## COMITÊ DA BACIA HIDROGRÁFICA DO RIO DAS VELHAS

### PARECER TÉCNICO – AGB PEIXE VIVO - 003/2011

- **PROCESSO Nº 04735 / 2010 - Vale S.A**
- **Empreendimento: Desvio parcial ou total de curso de água por meio de transposição de vazões do reservatório da Barragem Forquilha IV, da bacia do córrego sem nome, afluente do Ribeirão Mata-Porcos para o Ribeirão da Prata, também afluente da margem direita do Ribeirão Mata-Porcos, na área do Complexo Minerador de Fábrica - Vale S.A**
- **Município: Ouro Preto - MG**

Nas figuras a seguir são mostradas a seção longitudinal do sistema extravasor tipo flauta (torre de “stop-logs”) e o perfil de escoamento do túnel extravasor.

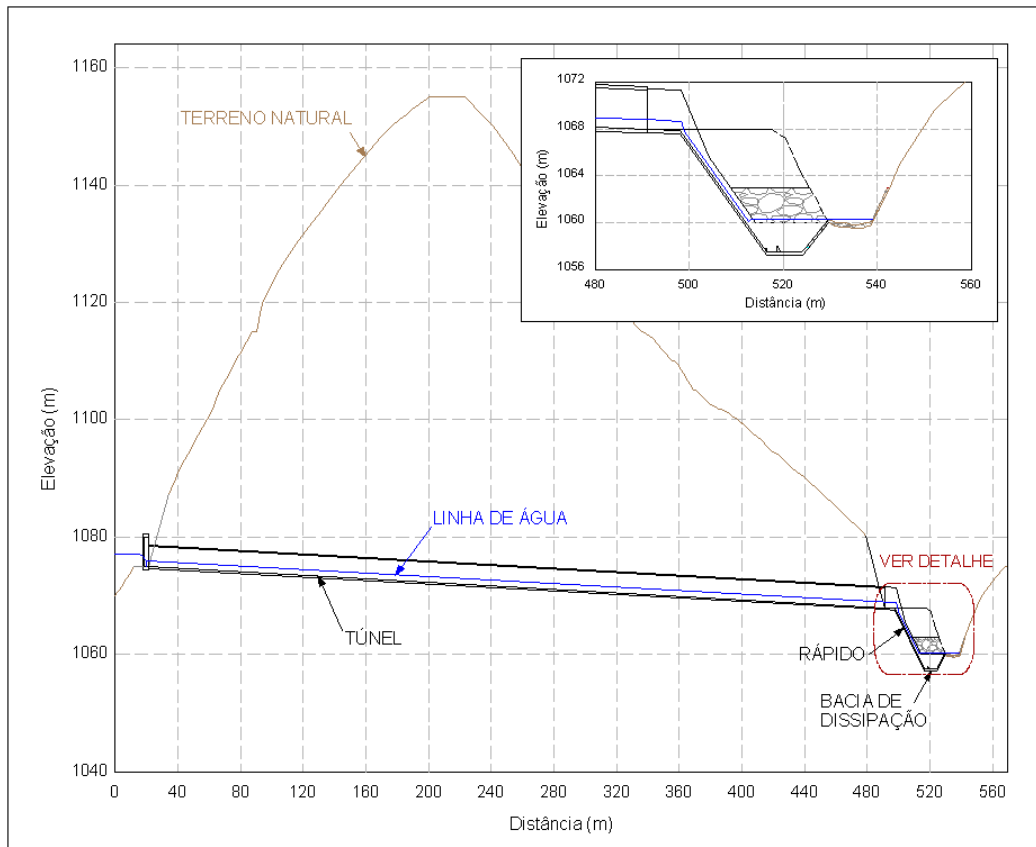
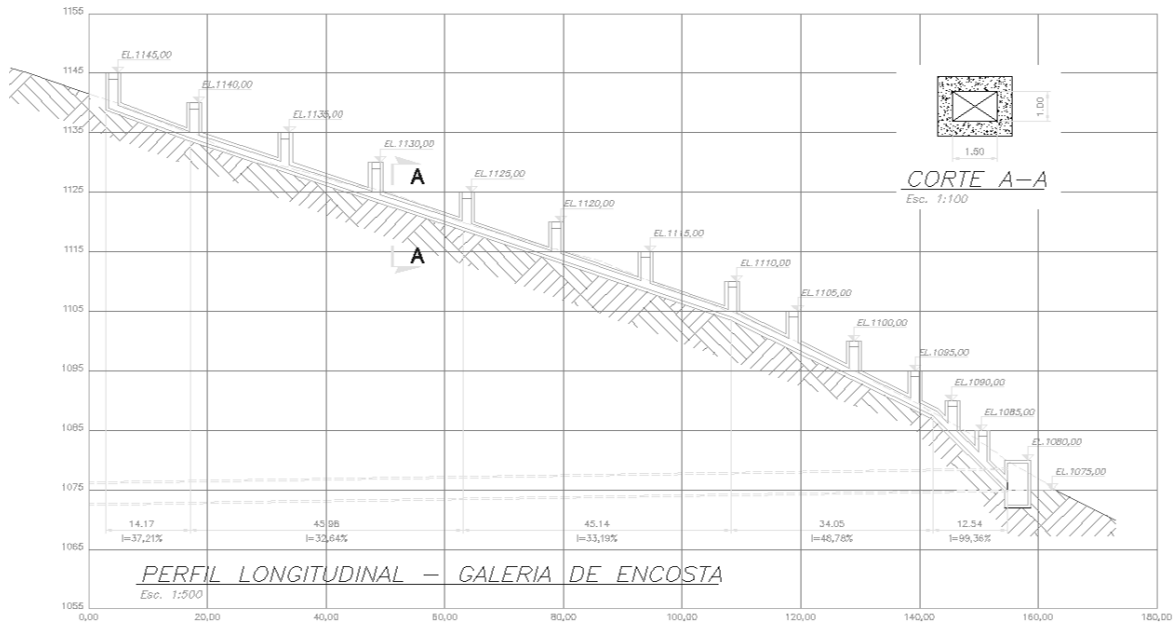
No detalhe da figura acima é mostrada a bacia de dissipação a ser construída para amortecimento da vazão afluente ao Ribeirão da Prata.
